CERTIFICADO DE VIABILIDADE DE VIZINHANÇA

1/2022

Empreendimento: Túnel Rodoviário e Boulevard na Avenida Central de Taguatinga

Figura 4: Proposta de ligação cicloviária ao trecho de ciclovia existente.

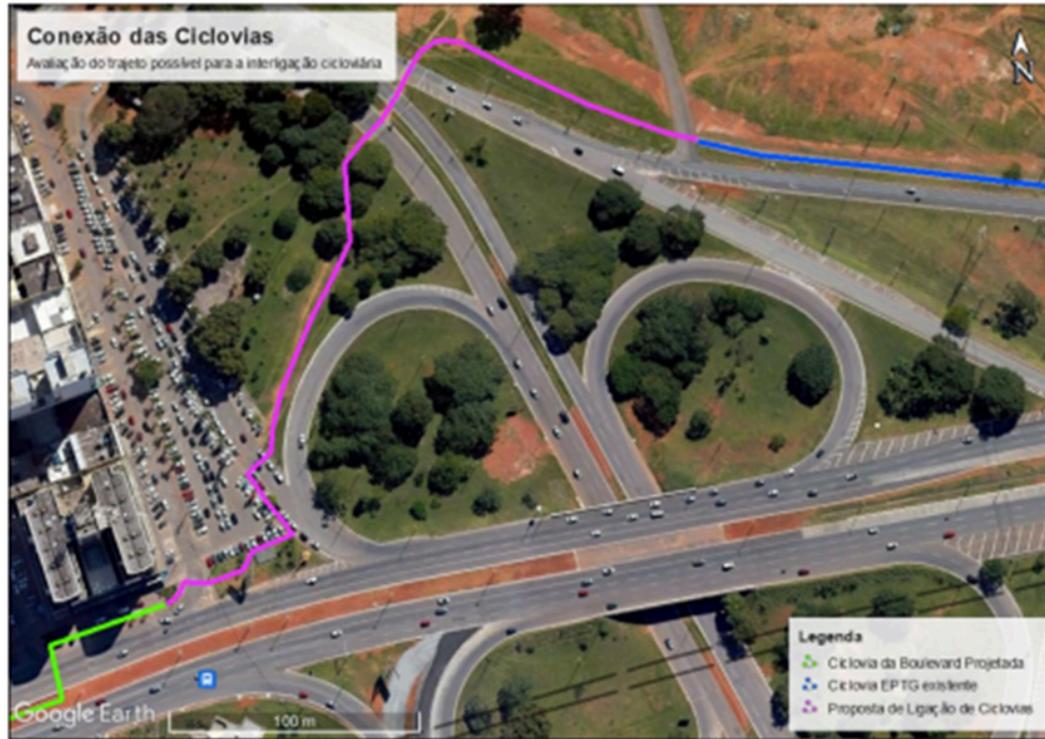
6	<p>Plano de circulação incluindo os vários modais para a AID: as intervenções que envolvem projeto, seguindo o devido rito processual, <u>devem ser precedidas de diretrizes dos órgãos afetos.</u></p> <p>6.1 . Integração da ciclovia projetada. Elaboração e execução de projeto para integração da ciclovia indicada no Boulevard com o sistema cicloviário já existente e com as propostas nos projetos de requalificação das Avenidas SAMDU, Comercial e Hélio Prates. (ver Figuras 4, 5 e 6) O projeto de requalificação do Binário Av. SAMDU Norte x Av. Comercial Norte apresentado no MDE 146/2017 propõe uma ciclovia margeando os Quarteirões Leste da Av. Comercial. Na chegada à Av. Central, essa ciclovia poderá ser integrada à proposta de requalificação da Praça do Relógio (medida mitigadora 5.1), permitindo a passagem do fluxo cicloviário até o canteiro central da Av. Boulevard. Destaca-se que, como o MDE 146/2017 não detalha como será essa chegada ao Setor Central, deve ser compatibilizado esse projeto como medida mitigadora.</p> <p>6.2 Elaboração de novo estudo de tráfego para a Av. Central, no Boulevard, para ajustes operacionais no período após a implantação. Como o projeto do BRT Oeste ainda estará em implantação, deve ser elaborado um estudo de avaliação de desempenho do trânsito, 2 anos após a implantação do empreendimento da Av. Boulevard, de forma a proceder os ajustes operacionais necessários nas programações semafóricas inicialmente estabelecidas com o funcionamento do BRT e dos demais modais de transporte previstos. Verificar a necessidade de possíveis ajustes de circulação ou de geometria viária que colaborem com a segurança e fluidez do trânsito, observando por exemplo, a necessidade de implantação de retorno no extremo oeste, após o Boulevard da Av. Central, próximo à Av. Samdu.</p>

Figura 7: Esquema ilustrativo com indicação das medidas 4 e 5.

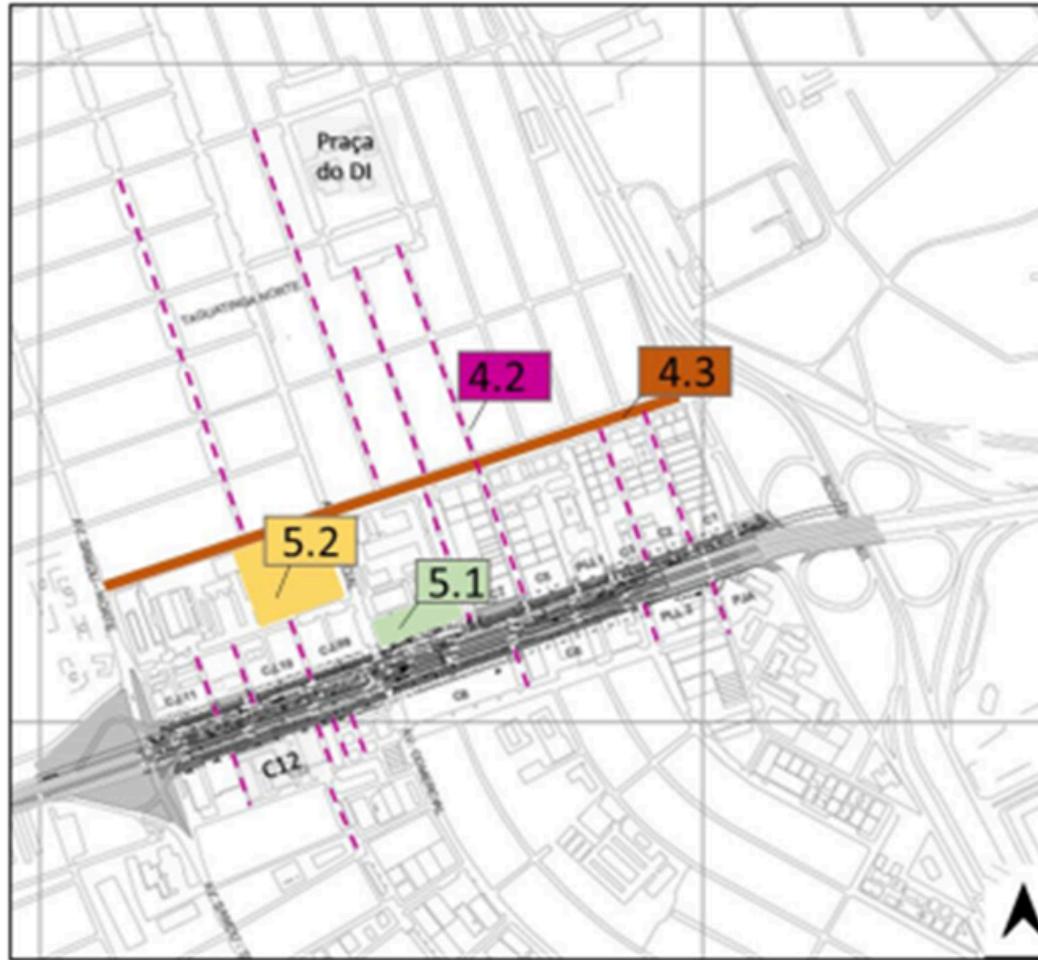
(ver Figura 2)
4	<p>Requalificação urbanística na AID: as intervenções que envolvem projeto, seguindo o devido rito processual, <u>devem ser precedidas de diretrizes dos órgãos afetos.</u> A área de intervenção objeto das medidas 4.2 e 4.3 estão identificadas na Figura 7.</p> <p>4.2. Requalificação das rotas de acesso à área de intervenção. Recomenda-se a expansão do padrão de arborização do Boulevard para as calçadas adjacentes que dão acesso à área de intervenção, no intuito de proporcionar trajetos sombreados e melhor integrados à proposta projetual, e, por consequência, mais agradáveis para os usuários.</p> <p>4.4 Requalificação urbana para adequação de estacionamentos implantados A área de intervenção da medidas está identificada na Figura 3.</p>
5	<p>As intervenções que envolvem projeto, seguindo o devido rito processual, <u>devem ser precedidas de diretrizes dos órgãos afetos.</u> A área de intervenção objeto das medidas 5.1 e 5.2 estão identificadas na Figura 7.</p>
